**ÍNDICE ADENDA N°1**  
**PROYECTO CENTRO DE DISPOSICIÓN DE RESIDUOS DE ATACAMA**

**Figura N° 1, Mapa Geológico Hoya de Copiapó.**

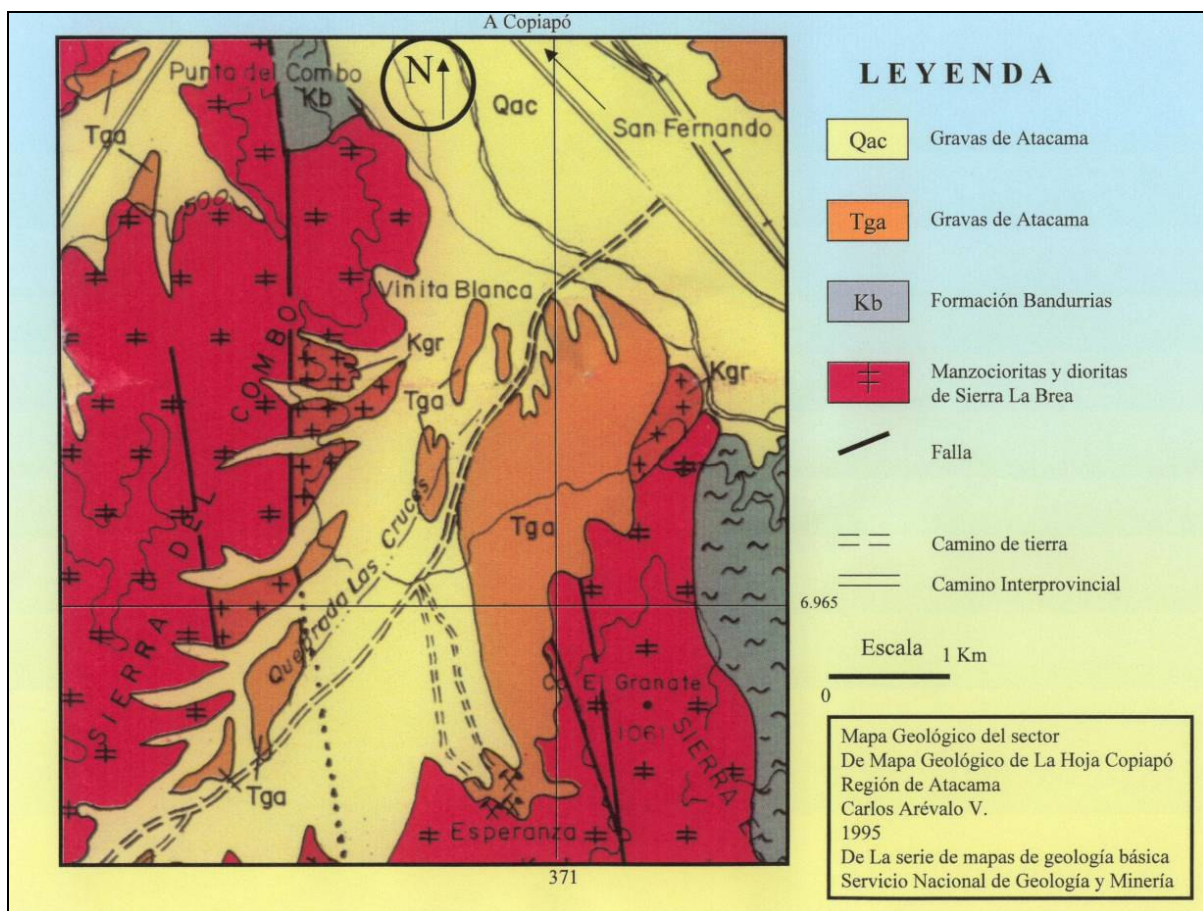
**1.42 Se informa al titular que el plano geológico geomorfológico no corresponde con la descripción expresada en el texto, por lo tanto se solicita un plano geológico que este de acuerdo a lo descrito en el texto.**

Se adjunta Figura N°1 con el mapa geológico de la hoya de Copiapó Región de Atacama, Documento de trabajo # 8 , 1995 escala 1:100.000.
